Dokumentacja  
powykonawcza

Projekt budowlany remontu wyszczególnionych pomieszczeń stref wejściowych budynku  
Komendy Stołecznej Policji - Pałacu Mostowskich.  
Ul. Nowolipie 2, 00-150 Warszawa  
na działce nr ew. 43 w obrębie 5-01-08

ZMIANY NAMIESIOWANO  
KOLOREM Czerwonym

Holl-recepcja/Posadzki,  
Przekrój Schody

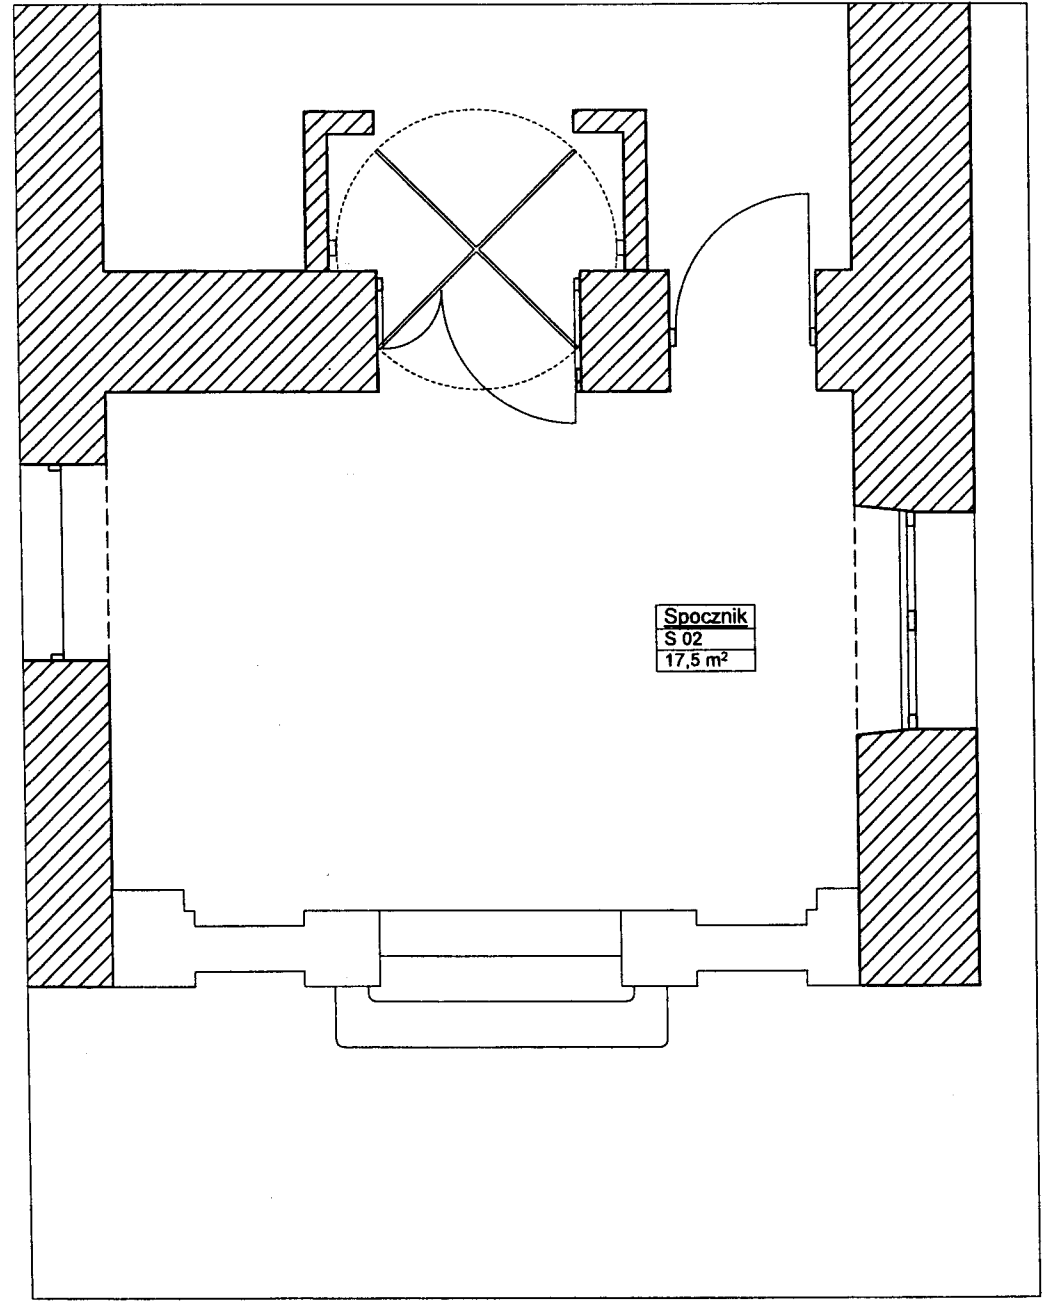
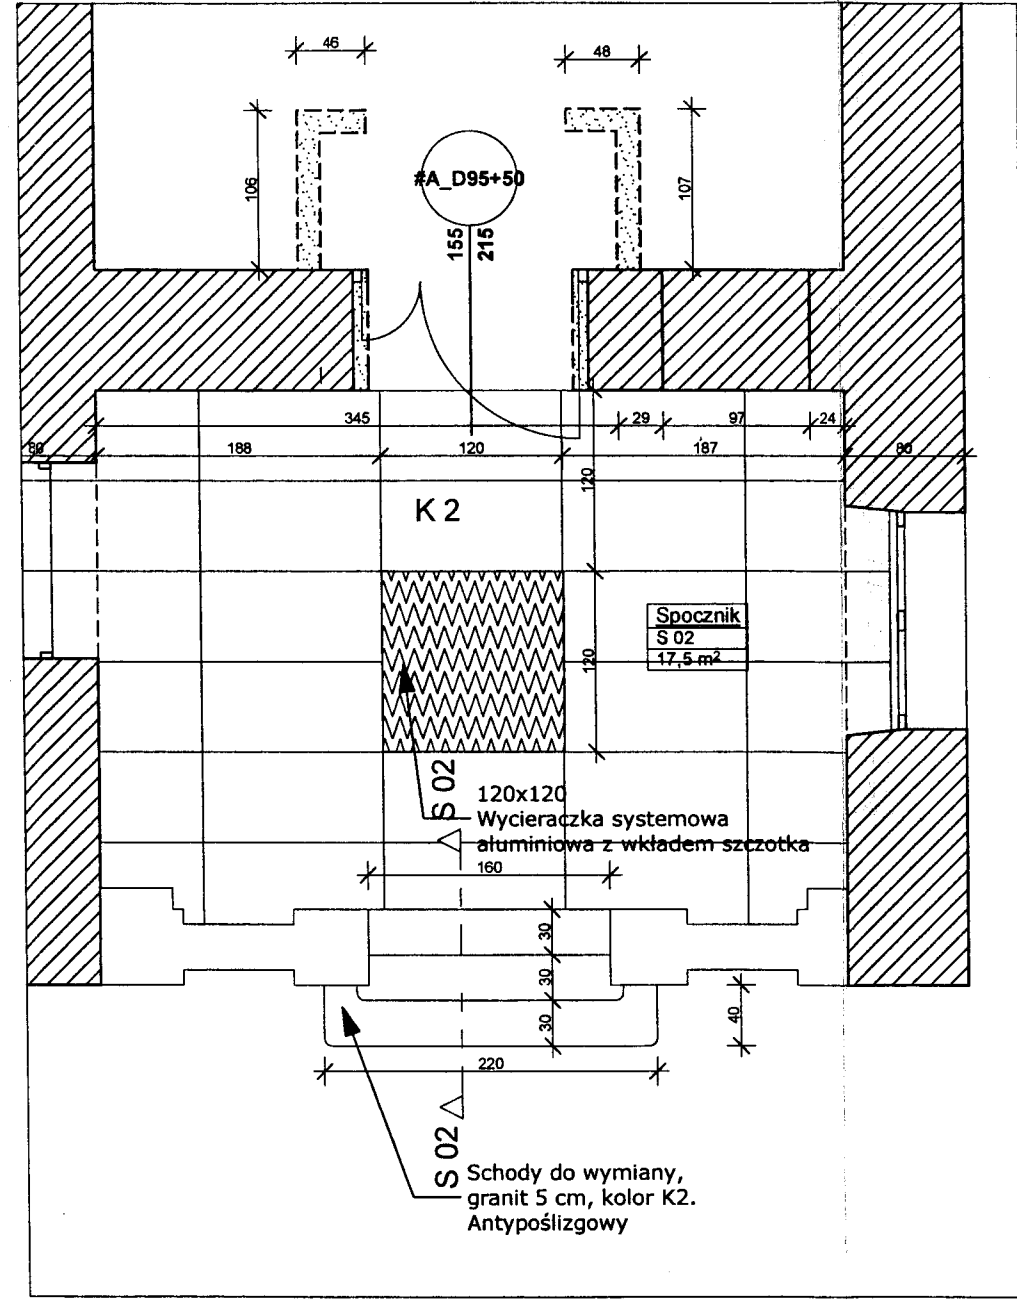
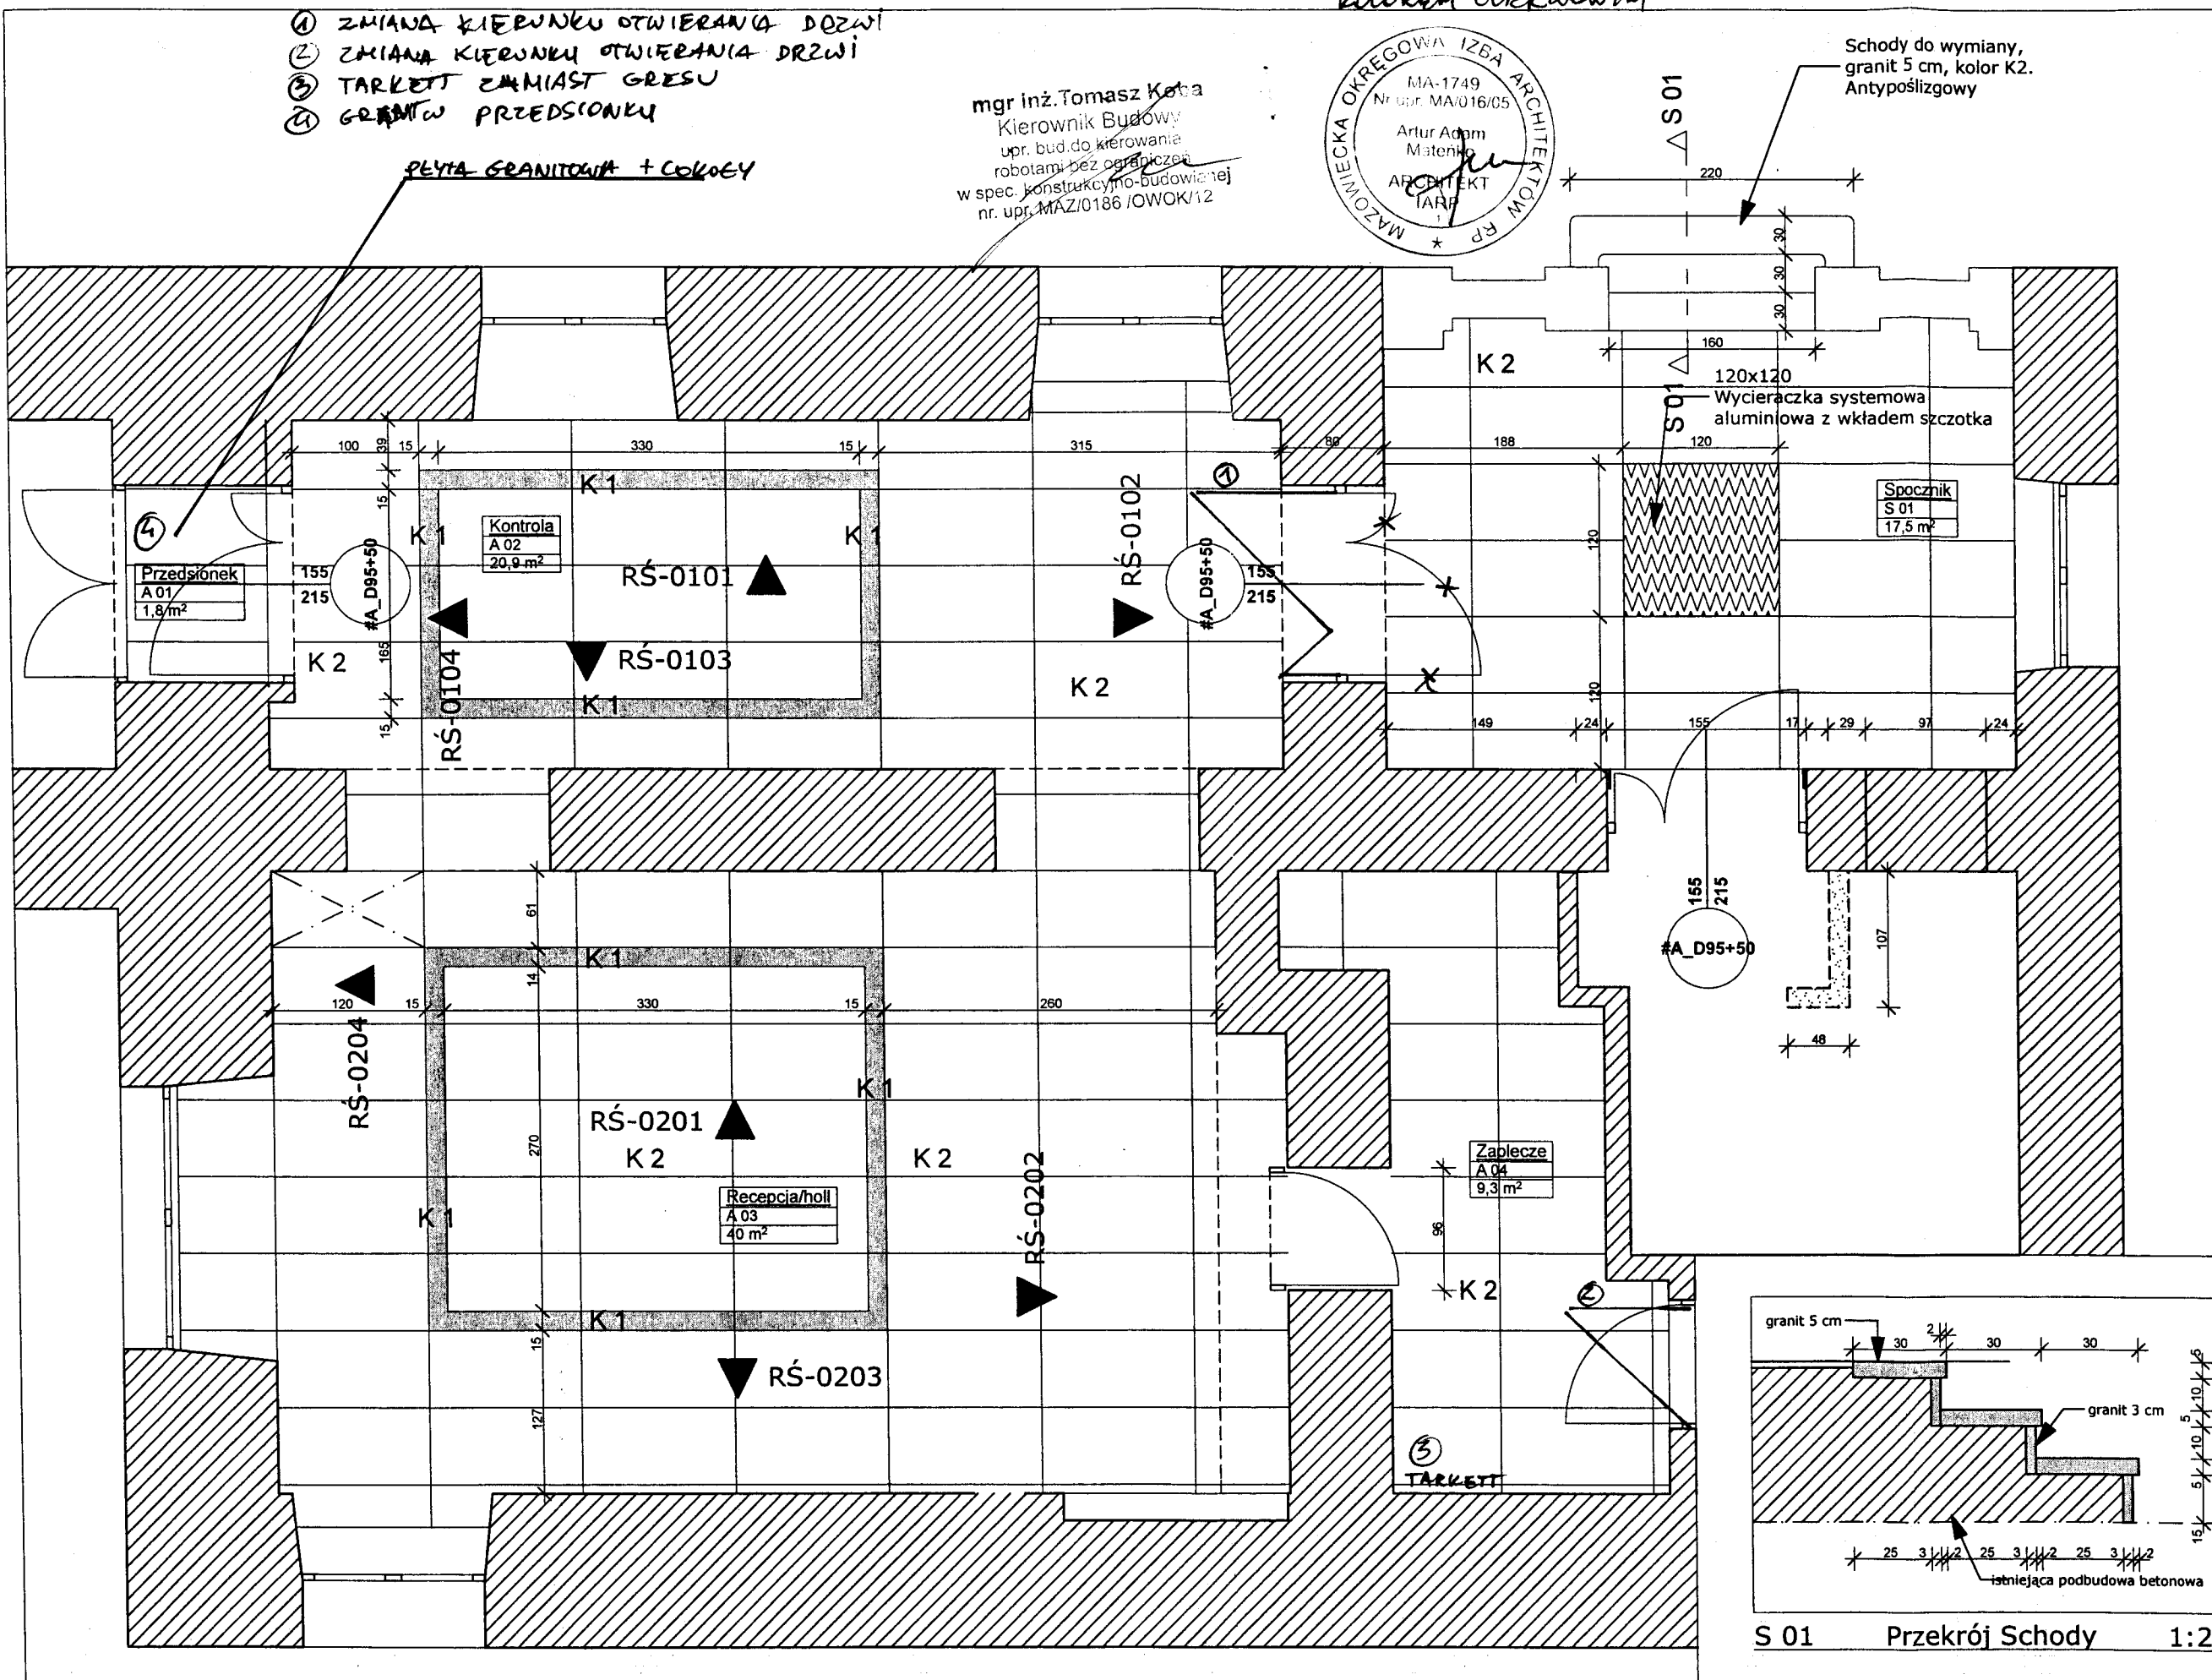
ZMIANY NANEŚCIONO  
KOLEM Czerwonym

- ① ZMIANA KIERUNKU OTWIERANIA DRZWI
- ② ZMIANA KIERUNKU OTWIERANIA DRZWI
- ③ TARKETT ZAMIAST GRESU
- ④ GRANIT PRZEDSIÓNKU

Holl-  
recepcja/Wykończenie

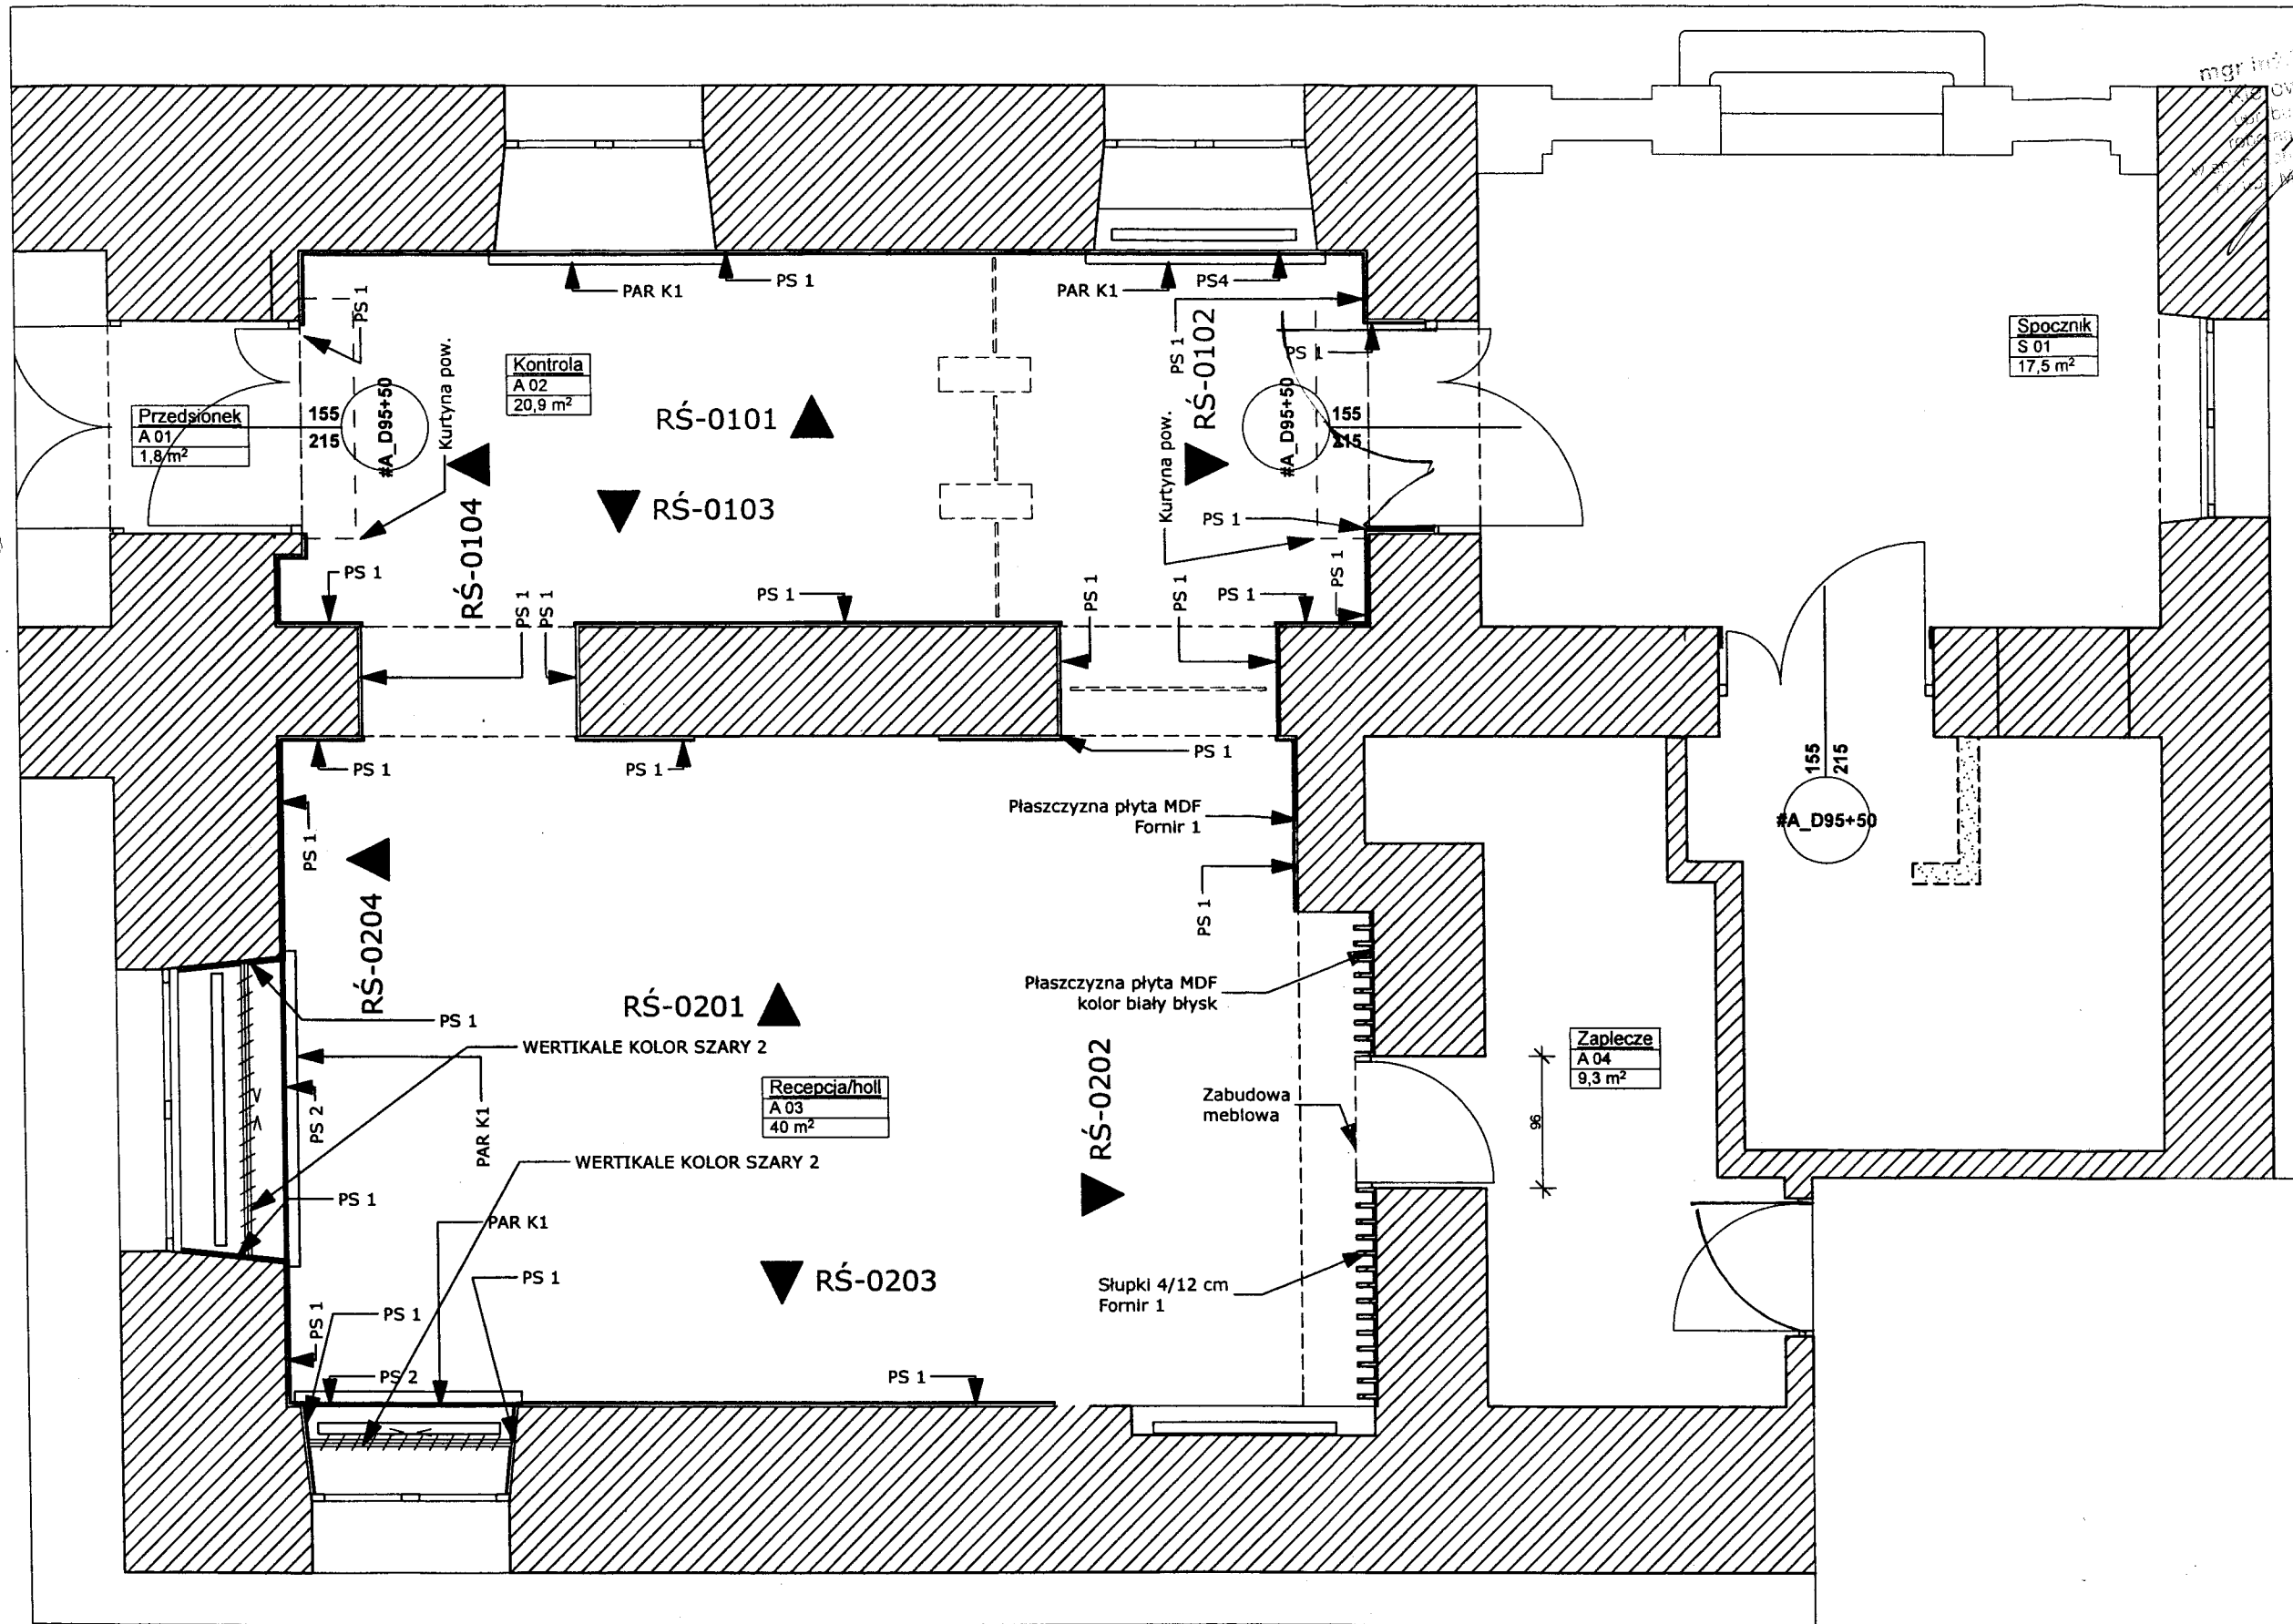
⑤ GRES DO WYS 135cm.
